Progetto per la realizzazione di impianto eolico denominato "Poggio alle Pancole" Comune di Lajatico (PI).  
Codice della procedura 7874 data di avvio 4-1-2022.

**Progetto per la realizzazione di un impianto eolico, denominato "Poggio alle Pancole", costituito da n. 7 aerogeneratori, per una potenza complessiva pari a 42 MW, e delle rispettive opere di connessione alla RTN, da realizzarsi nel Comune di Lajatico (PI). Cod procedura 7874**

**OSSERVAZIONI – ALLEGATO 3**

Estratto tavola 20V036\_L\_Visibilita\_Lajatico\_beni\_A1\_DEF.pdf

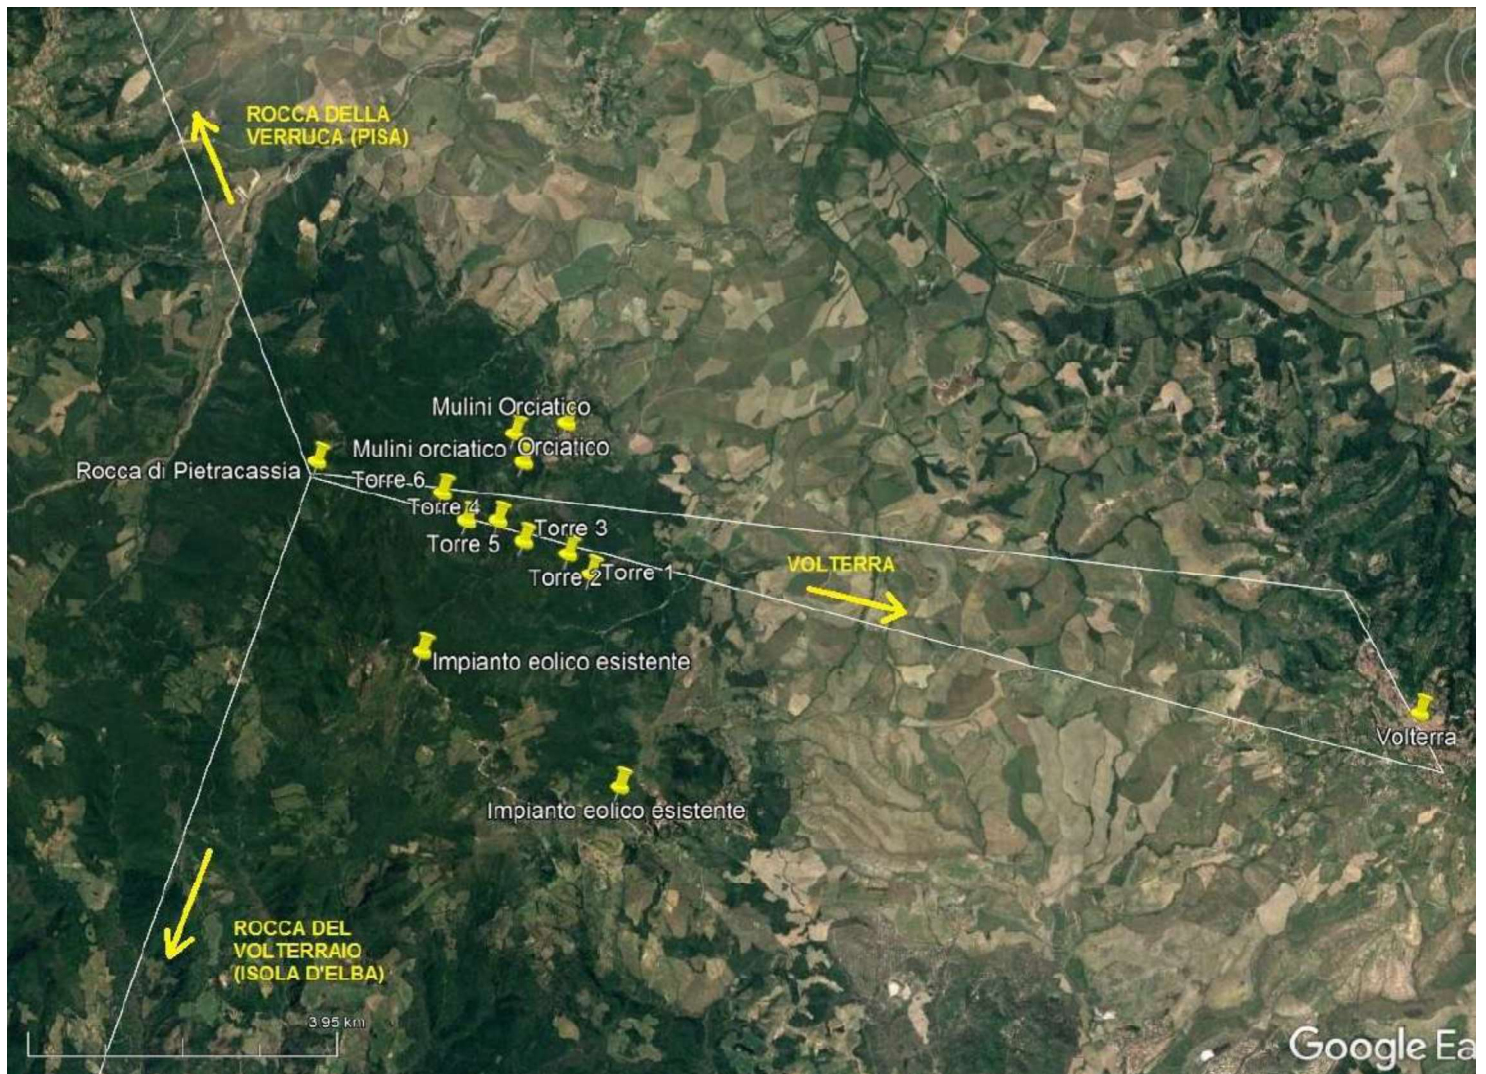
A maggiore chiarimento si riportano di seguito le valutazioni effettuate dal principale bene tutelato "rocca di Pietracassia tra le altre cose parzialmente ristrutturato proprio con fondi ministeriali – regionali –

*Posizione della Rocca di Pietracassia al centro delle direttrici visive verso i Monti Pisani (rocca della Verruca), Isola d'Elba (Rocca del Volterraio), Volterra*

### **IMPORTANZA STORICO CULTURALEE PAESAGGISTICA DELLE VISTE DALLA ROCCA DI PIETRACASSIA**

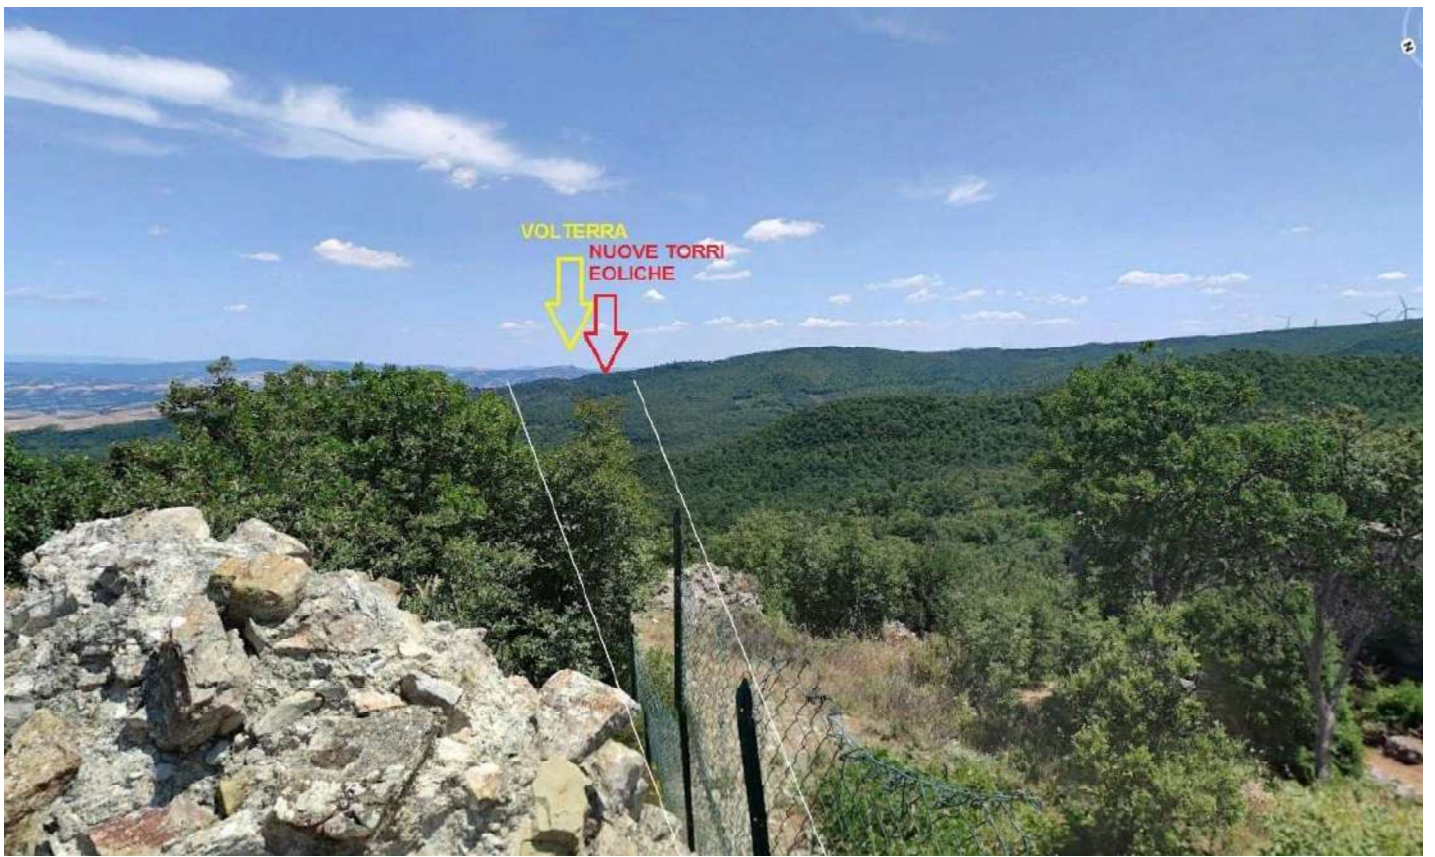
Il progetto del nuovo parco eolico invece è posto proprio lungo la direttrice Rocca di Pietracassia – Volterra, e le prime torri eoliche sono site ad una distanza molto ridotta dalla Rocca (meno di 2 chilometri). La realizzazione del Parco potrebbe perciò distruggere per sempre la più importante direttrice visiva storica che ancora possiamo apprezzare, con grave, insipiente e irreparabile danno al paesaggio, alla storia e alla cultura del territorio.

*Vista dalla Rocca di Pietracassia verso Volterra – il nuovo parco eolico andrebbe ad impattare proprio sulla direttrice, e posto a meno di 2 chilometri, impedirebbe la vista di Volterra dalla Rocca; il parco eolico esistente, visibile sulla destra, è posto tra 4 e 6 chilometri, ed è parzialmente nascosto da un colle più alto.*

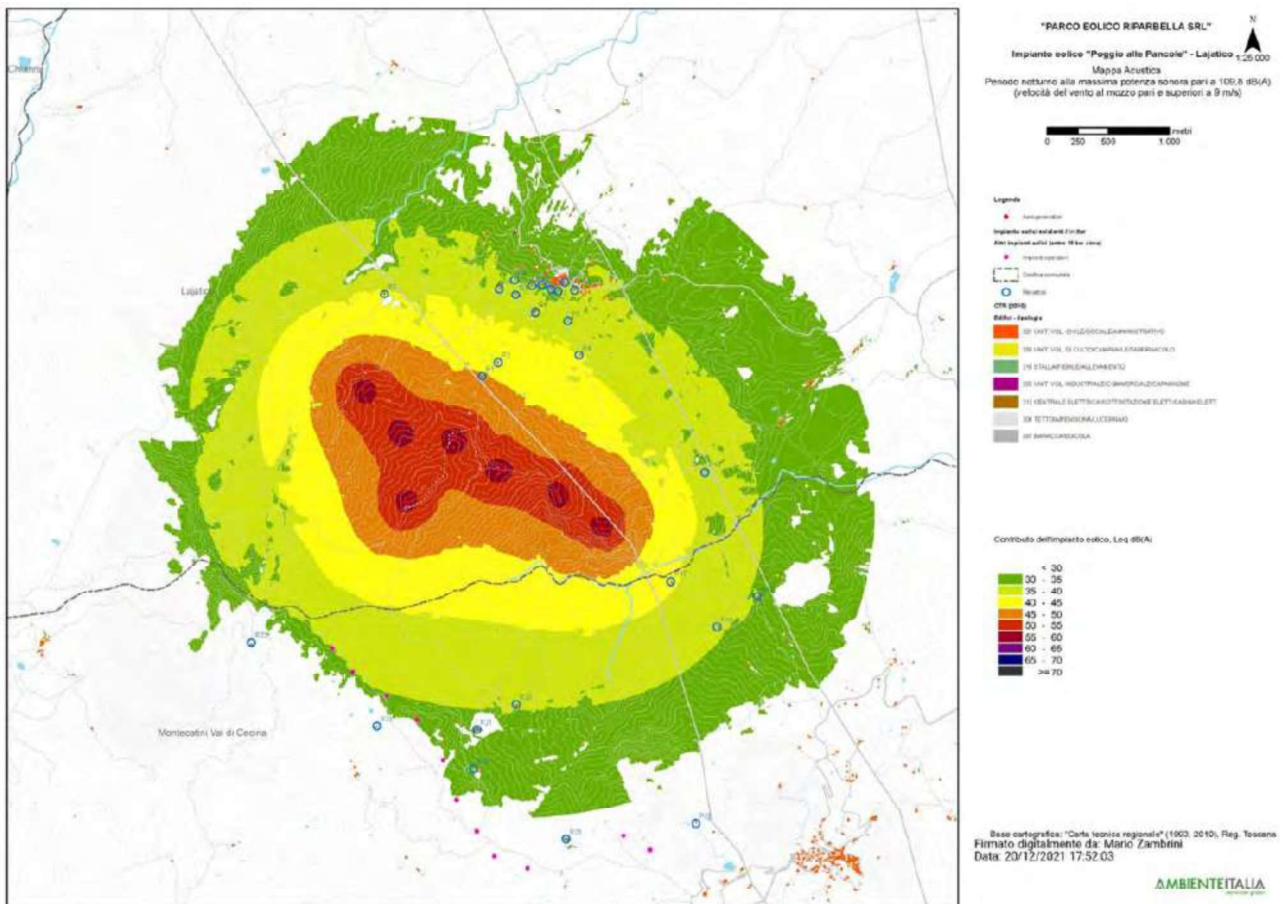
3. Nella valutazione del criterio differenziale a finestre chiuse si fa riferimento a un modello di facciata del fabbricato assolutamente non verosimile: il potere fonoisolante di un vetro 3 mm viene dichiarato 30 dB. Il potere fonoisolante di un vetro 3 mm, basta fare una veloce ricerca in letteratura, non supera i 25 dB e se ragioniamo di infisso nel suo complesso non siamo sopra i 20 dB. L'assunto della stanza 4 metri per 4 metri e volume 43 mc non è assolutamente cautelativo perché le camerette abitabili hanno superfici di calpestio inferiori ai 10 mq e volumi inferiori ai 30 mc. In ogni caso è pieno di stanze con superficie di calpestio inferiore ai 16 mq, basta una qualsiasi camera matrimoniale. La stima dell'indice dell'isolamento di facciata è quindi del tutto sovrastimata, quindi errata e porta a dichiarare che il livello di rumore ambientale a finestre chiuse è inferiore al limite di applicabilità sia di giorno che di notte. Ciò non è corretto e, in situazioni di bassa rumorosità residua come stimata/misurata dai tecnici, quando il differenziale si applica, SI SUPERA. Risulta evidente che senza l'assunto della valutazione errato dell'isolamento di facciata il criterio differenziale a finestre chiuse risulta superato.

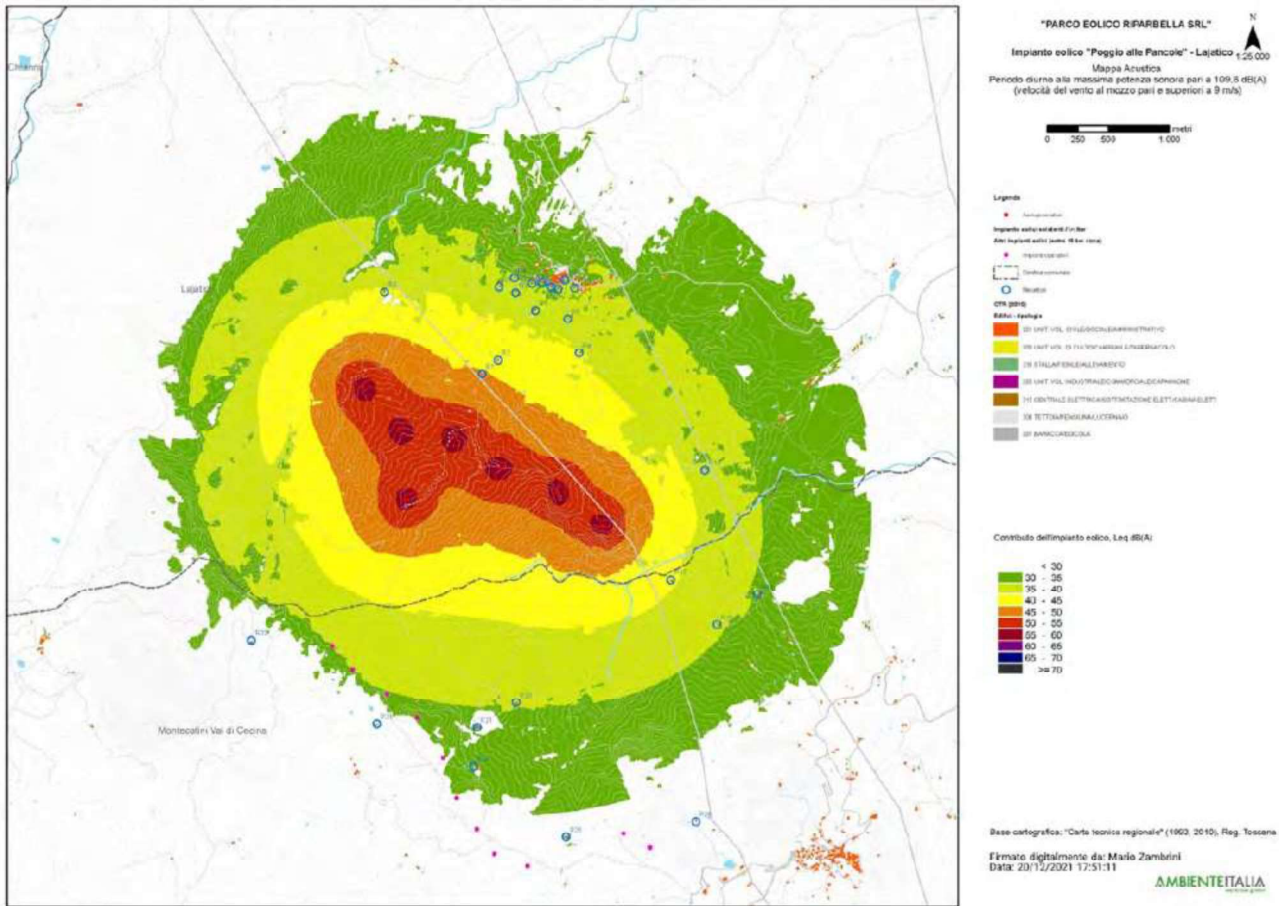
4. L'osservazione ancora più cogente riguarda l'assunto dell'abbattimento di una parete a finestre aperte pari a 10 dB. 10 dB di abbattimento, prova qualsiasi misura che si possa fare in qualsiasi situazione, può andare bene in caso di parete molto grande, di importante  $R_w$  e con finestra piccola, inferiore al 5% della superficie finestrata. Già una stanza normalissima di una cameretta con finestra 1,2x1,4, mediante misura a 1 m dalla facciata in esterno e una all'interno con fonometro a 1 m dalla finestra aperta e oltre 1 m dalle altre superfici riflettenti microfoni a 1,5 m di altezza non presenta abbattimento del rumore superiore a 6 dB, a meno di non avere all'interno un ambiente sovraccarico di arredi solo fonoassorbenti in una condizione assolutamente non realistica. Se poi ci spostiamo a una camera con una banale porta finestra da 1,2mx2,4m si perde un ulteriore dB di abbattimento e in situazioni, che esistono tranquillamente, di infissi ampi (tipo 1,8x2,4 o 2x2,4 o anche oltre) si arriva a situazioni in cui l'unico abbattimento che offre la parete è la riduzione di 3 dB dati dai coefficienti di riflessione di facciata. Coefficiente di riflessione di facciata che, oltretutto, qui non risulta valutato.

Se ne deduce che ipotizzando un abbattimento delle pareti inferiore a quello della valutazione e conforme alle stime riportate il criterio differenziale a finestre aperte si applica e SI SUPERA, sempre con riferimento ai bassi livelli di rumorosità registrati e che sono caratteristici della zona.

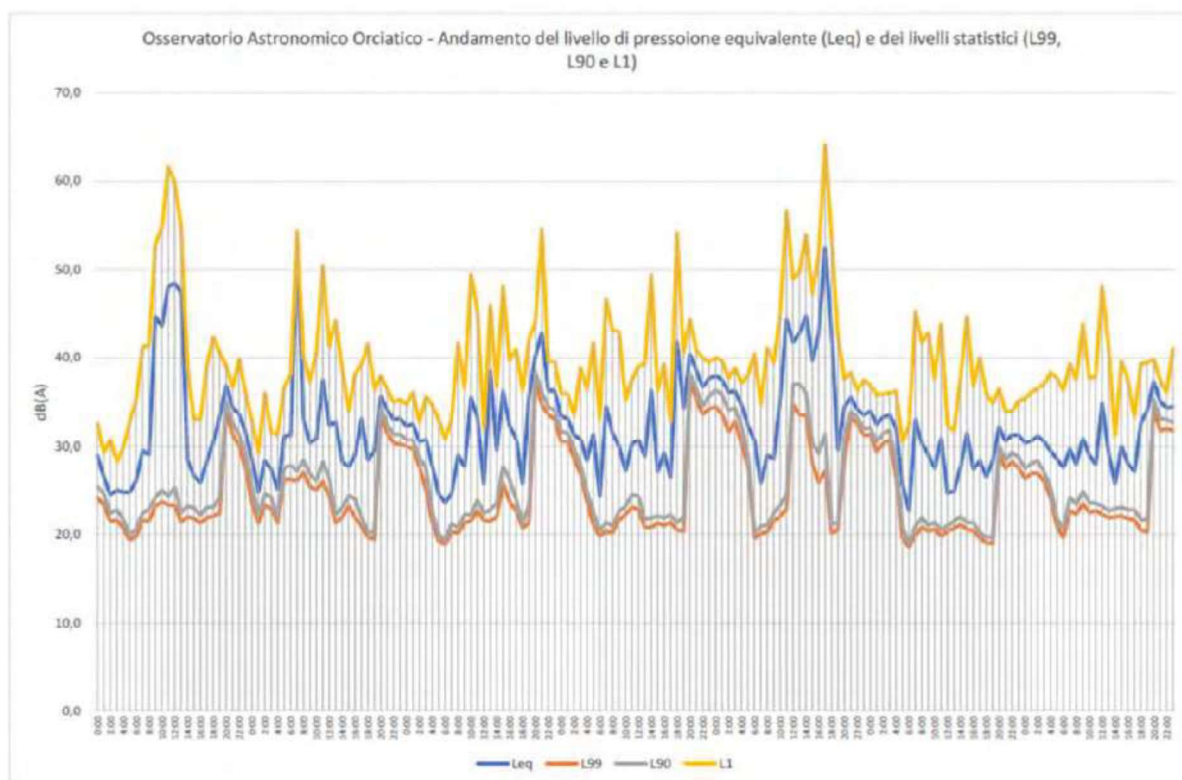
pagina 28 che in corrispondenza di livelli di pressione equivalente Leq intorno ai 45 dB(A), i livelli

di pressione istantanea L1 si aggirano intorno ai 63 e 65 dB(A) o comunque superiori a 50 dB(A) e questo per periodi di 4 e 9 ore, quindi per buona parte della giornata.
